## 改善箇所説明図

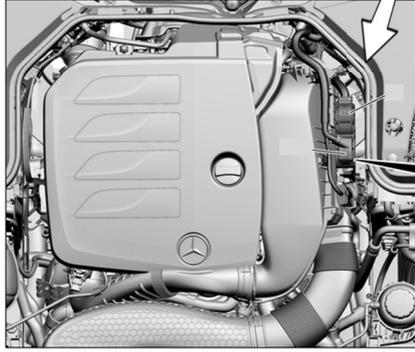
不具合発生箇所

エンジンコントロールユニット

エンジンコントロールユニットにおいて、制御プログラムが不適切なため、セーリングモードを終了させる際にエンジンが失火していると誤検知することがある。そのため、燃料噴射を停止させエンストするおそれがある。

全車両、エンジンコントロールユニットの制御プログラムを対策されたプログラムに書き換える。

識別：車台番号の付近に黄色の識別ペイントを塗布する
